Öffentliche **Beschlussvorlage**

V/0319/2012/1

U3-Erweiterung Kindertagesstätte Am Inselbogen, Gut Insel 24, Freianlagen
- Planungs- und Baubeschluss -

Variante 5

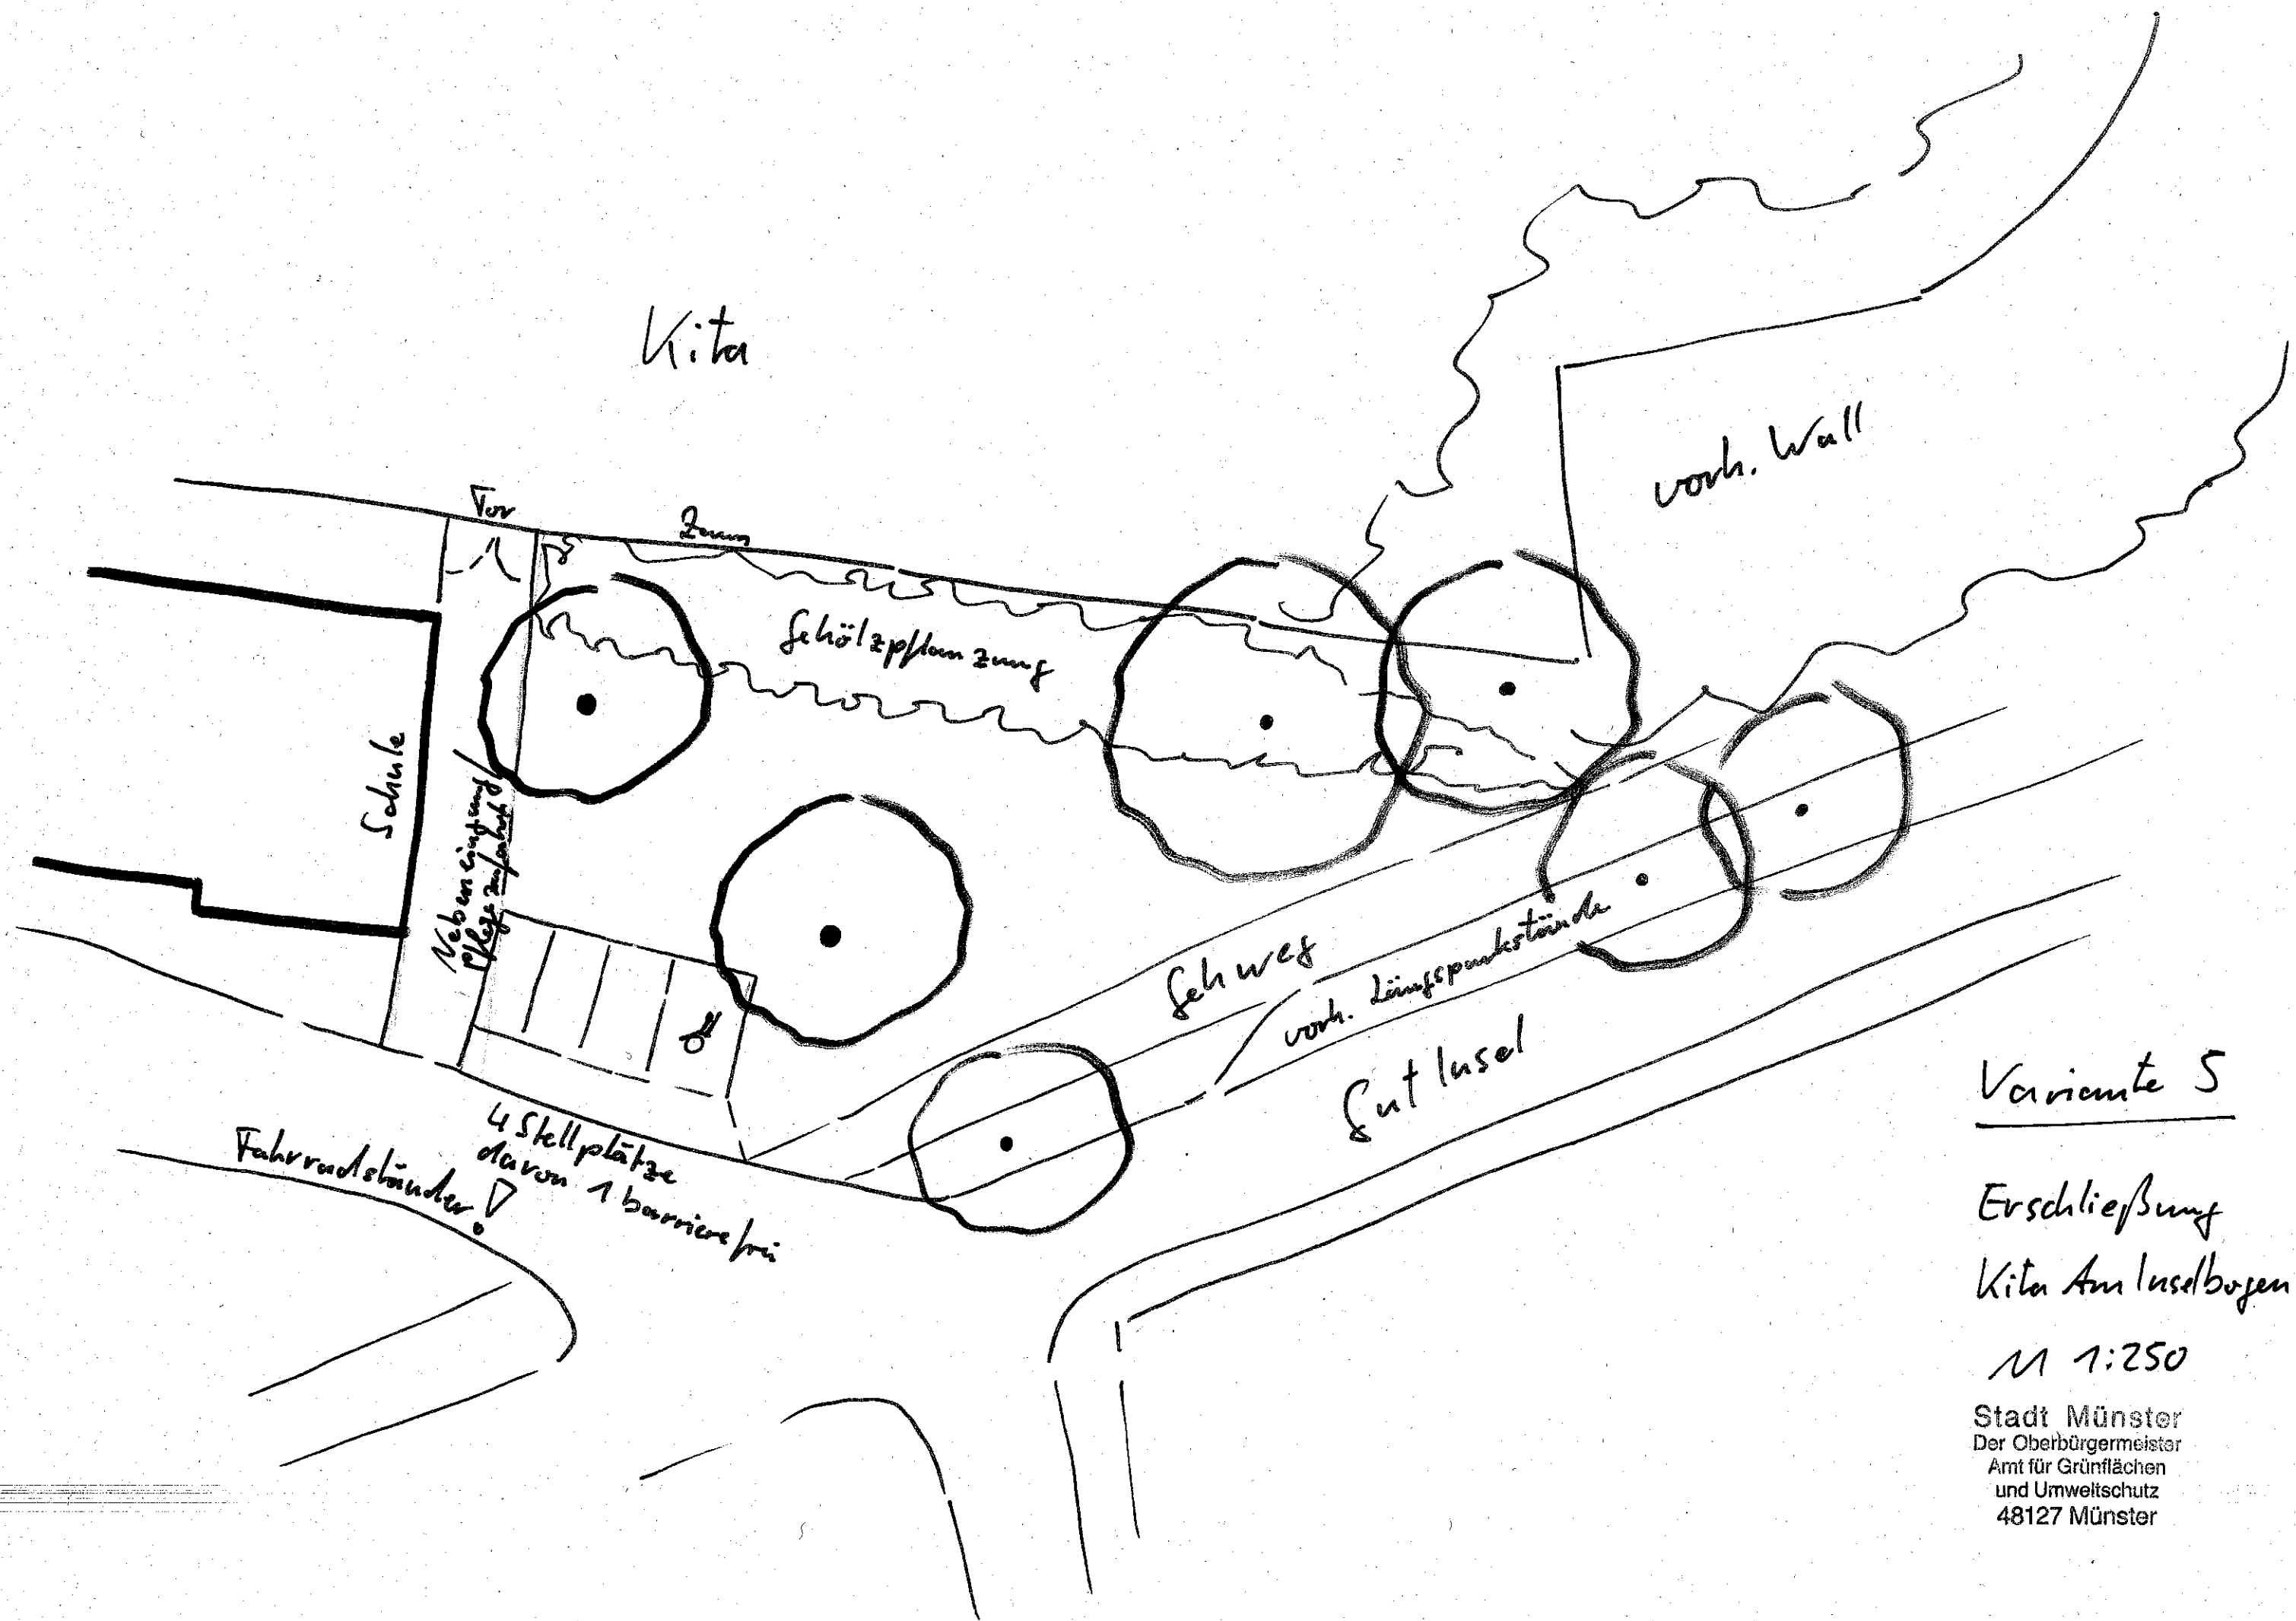
Die **fünfte Variante** (Skizze 5) ist der Bau von vier Stellplätzen auf der Grünfläche vor der Grundschule. Um nicht in den öffentlichen Verkehrsraum einzugreifen, muss deren Erschließung über die Zufahrt der Schule erfolgen. Diese Variante wurde bereits beim ersten Termin mit der Schule abgelehnt, da die Stellplätze und die Zufahrt sich direkt vor einem Klassenraum befinden. Zudem

stehen am Rand der Zufahrt die Fahrradständer der Grundschule, was zu einer weiteren Gefährdung von Schülerinnen und Schülern führt. Die Zufahrt zu den Stellplätzen kreuzt auch den direkten Zugang zur Schule.
